Aanpassing Inrichtingsplan 2016

Herinrichting Afferdense en Deestse Waarden

Projectnummer	52811281 / Niet-Technische Samenvatting ADW-OWN-009		
Projectomschrijving	Het realiseren van het herinrichtingsproject Afferdense en Deestse Waarden gelegen in de gemeente Druten		
Opdrachtgever	Rijkswaterstaat Oost-Nederland		
Opdrachtnemer en Opsteller	Boskalis Nederland bv		
Revisienummer	2.1	Revisiedatum	19/03/2018

PROJECTPLANWATERWET

Figuur 3 - Uitsnede van figuur 2 met locaties maatregelen rondom recente zandwinplas.

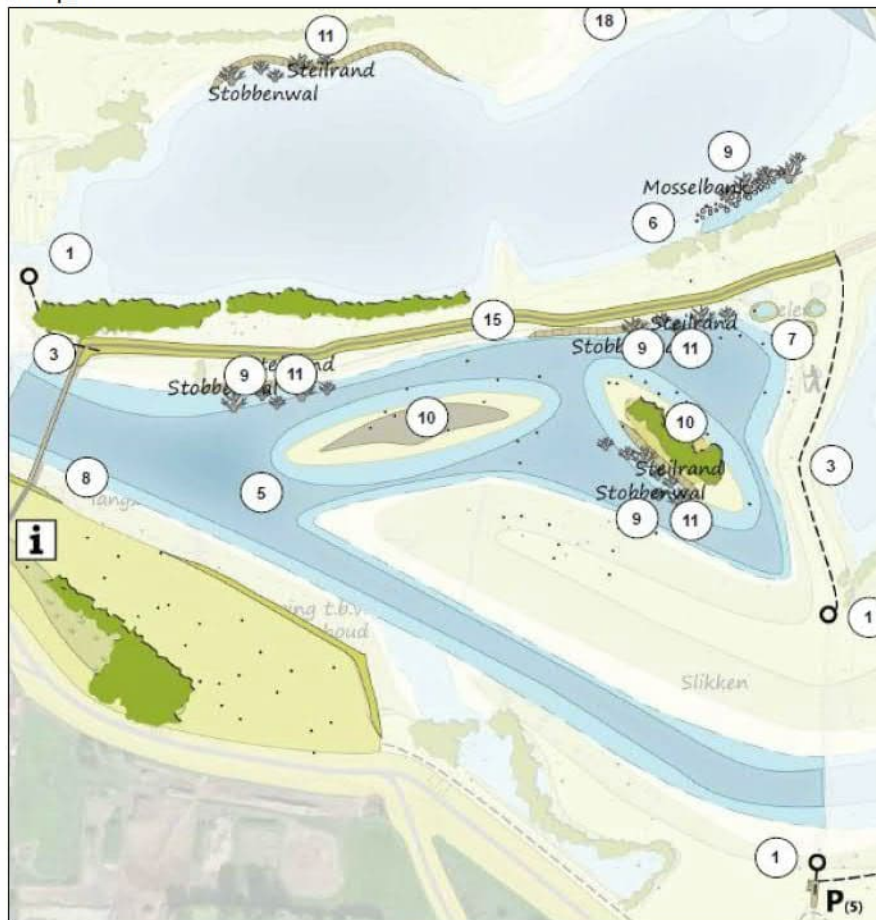
Ook elders in het gebied worden stobbenwallen en steilranden aangebracht. Zie naast figuur 3 ook figuren 4, 5 en 6 (nummer 11). Deze maatregelen geven vanwege verandering van het doorstroomprofiel een wijziging van het waterstaatswerk.

- Onderwaterbanket en klinkhout (6, 9);
Rivierhout, of klinkhout, is dood hout in het water. Hout dat onder water ligt is een beschutte plek voor vissen om op te groeien en viseieren uit te laten komen. Dit vervult een sleutelrol in het rivierecosysteem. Op grind kunnen mosselen gaan groeien, ook kunnen vissen hierop hun eieren afzetten.
Het rivierhout wordt aangebracht in het water bij de nieuwe eilanden, in de oude zandwinplas wordt langs de oever grind en keien gestort. Ook elders in het gebied wordt rivierhout aangebracht, zie naast figuur 3 ook figuur 4, 5 en 6 (nummer 9).
Deze maatregelen betreffen een wijziging van het waterstaatswerk.

- Behoud zomerkade als landschappelijke lijn en recreatieve route (15);
Deze maatregel is geen aanpassing van het projectplan vastgesteld op 14 mei 2013. Doordat de omgeving er anders uit komt te zien, met eilanden en water, wordt de hoogte en aanwezigheid van de zomerdijk wel meer geaccentueerd. Zie ook figuur 3.

Toelichting nummers: 1: uitkijkpunten, 3: struinpad, 5: nevengeulen, 6: onderwaterbanket, 7: poelen, 8: toegangssluis voetgangersbrug, 9: klinkhout, 10: visdiefeiland, ooiboseiland, schiereiland, 11: steilrand, 15: behoud zomerkade, 18: kunstburcht das.

Figuur 4 - Uitsnede figuur 2 met locaties maatregelen vlamoventerrein

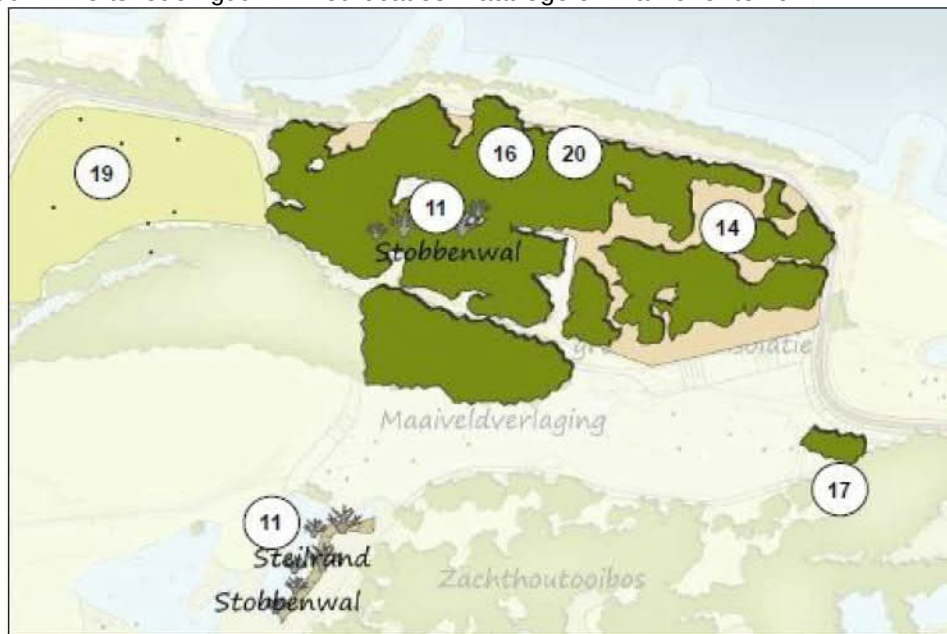
- Ophogen vlamoven terrein en aanplant bomen (14, 16);
Het vlamoven terrein wordt met een halve meter grond opgehoogd, ter sanering van de vermoedelijke aanwezigheid van asbest en om het gebied geschikter te maken als toekomstig hardhouten ooibos naast het geheel hoogwatervrij maken van dit gebied. Ook worden er een aantal bomen geplant op deze locatie. De bomen zouden in eerste instantie zelf moeten opkomen. Deze maatregel heeft vanwege ophogen van het terrein effect op het waterstaatswerk.

Toelichting nummers: 11: steilrand, 14: afdekken vervuilde grond, 16: aanplant harhoutenooibos, 17: behoud kenmerkende bomen, 19: grasland voor de das, 20: geschikt maken hoogwatervrij terrein voor hardhoutooibos.

Figuur 8 - Uitsnede van figuur 2 met maatregelen bij de Veerdam

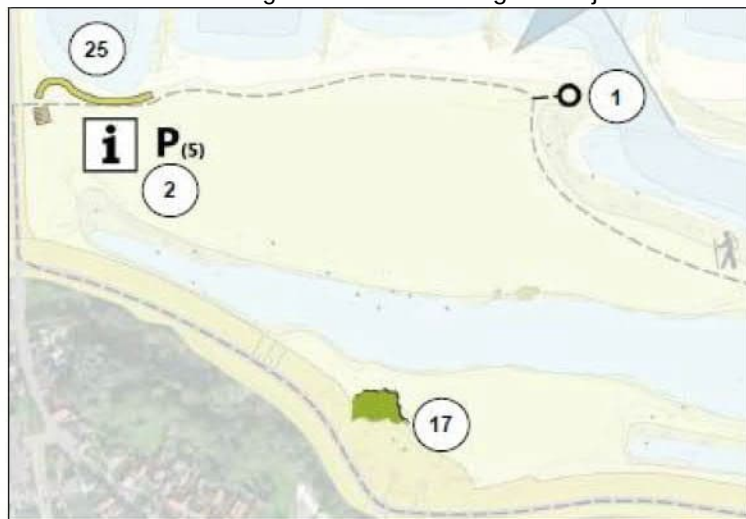
Maatregelen rondom Veerdam zie figuur 8

- Ophoging zomerkade bovenstrooms van de Veerdam (25);
De zomerkade ten hoogte van de Veerdam wordt opgehoogd om de dwarsstroming te laten afnemen en heeft daarmee effect op het waterstaatswerk.

Toelichting nummers: 1: uitkijkpunten, 2: parkeerplaatsen, 17: behoud kenmerkende bomen, 25: ophoging zomerkade.

Afbeelding 2.2 Verschil in bodemhoogte [m] tussen vastgestelde ADW 2.0 en Definitieve eindinrichting ADW 2.0

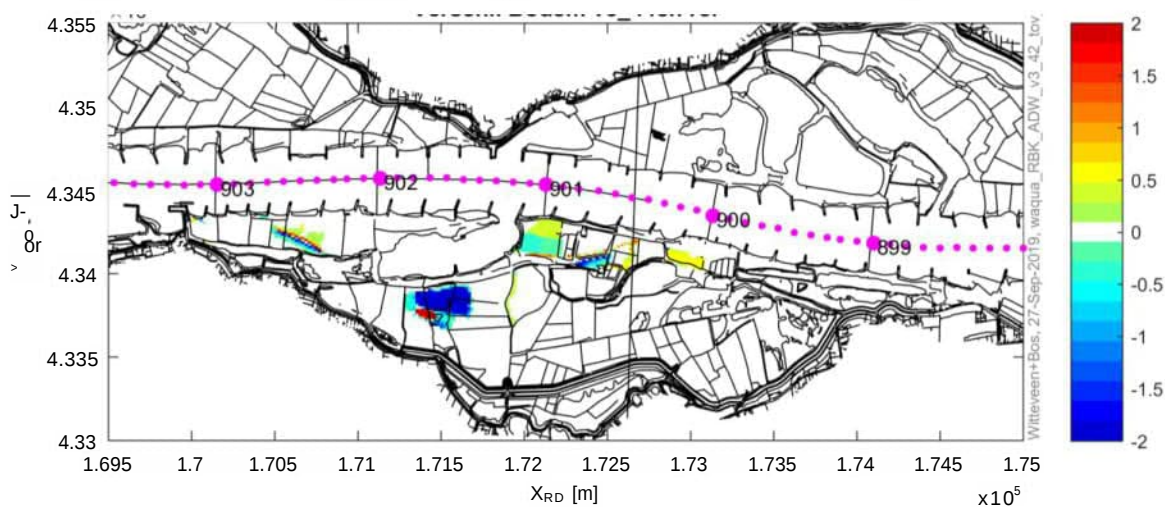
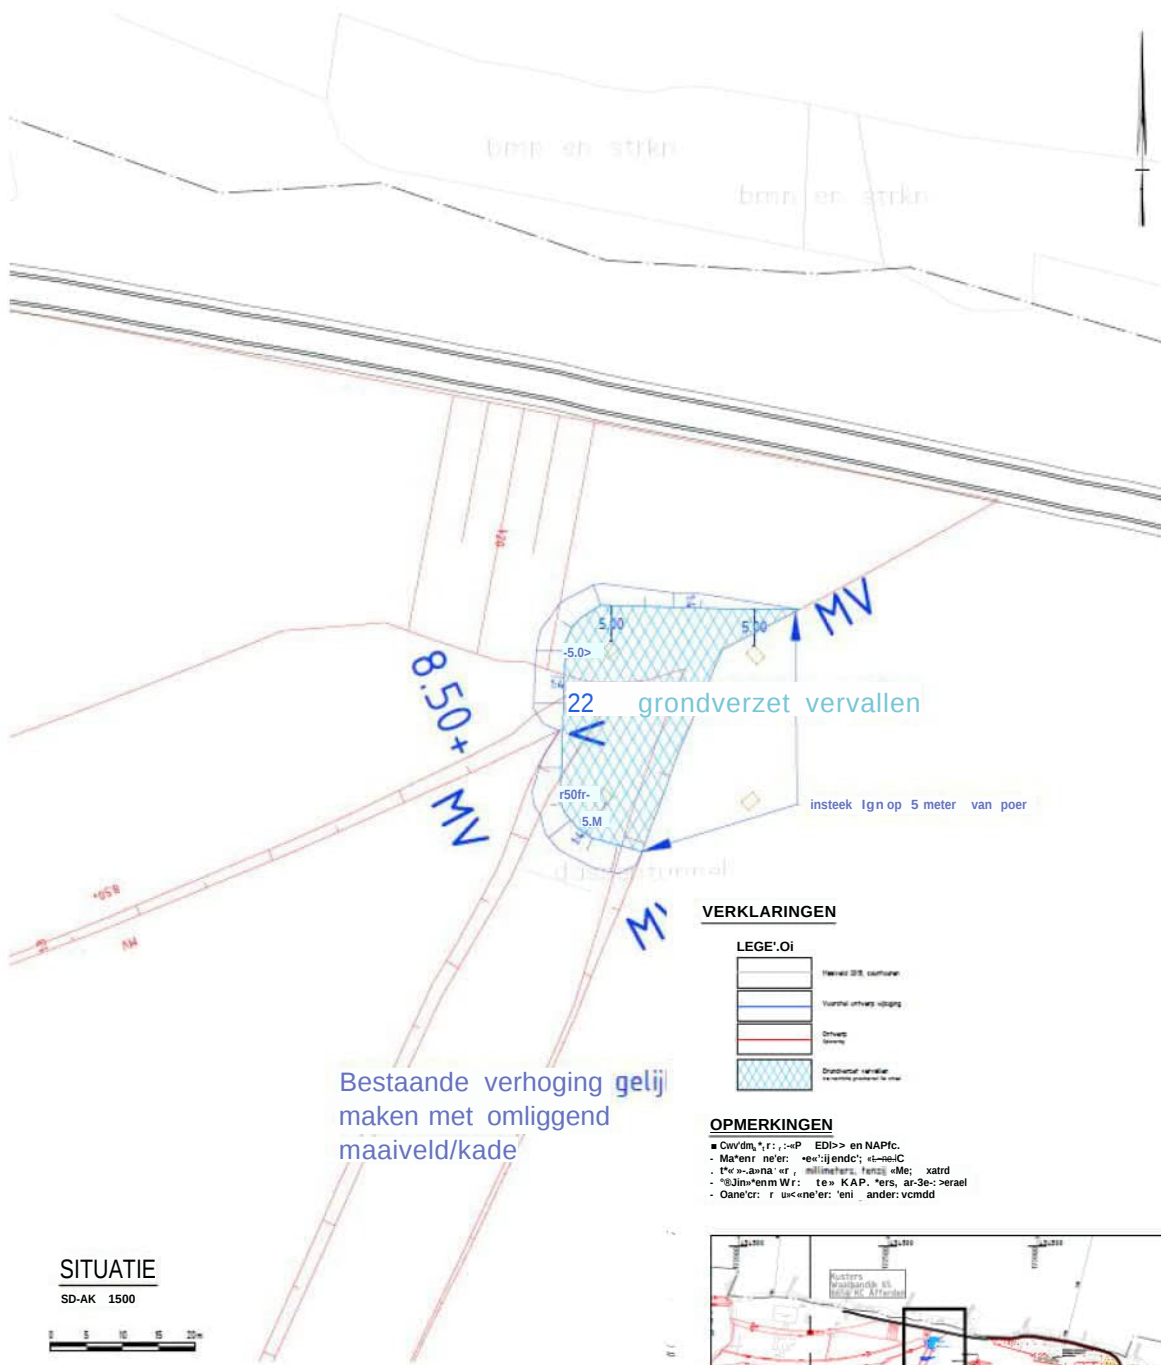
- E. deels ophogen oiboseiland ten behoeve van compensatie van de nieuwe beverburcht. Deze wijziging was reeds in het model van het vastgestelde ontwerp opgenomen maar wordt als zodanig in het Projectplan opgenomen. De wijziging is opgenomen in de modellering.

- N. ophoging terrein ten zuiden van hooggelegen terrein Oost met 0,5 m vanwege geschikt maken van het terrein voor ontwikkeling hardhoutoibos door middel van aanbrengen zand conform inrichtingsplan. De wijziging is opgenomen in de modellering.
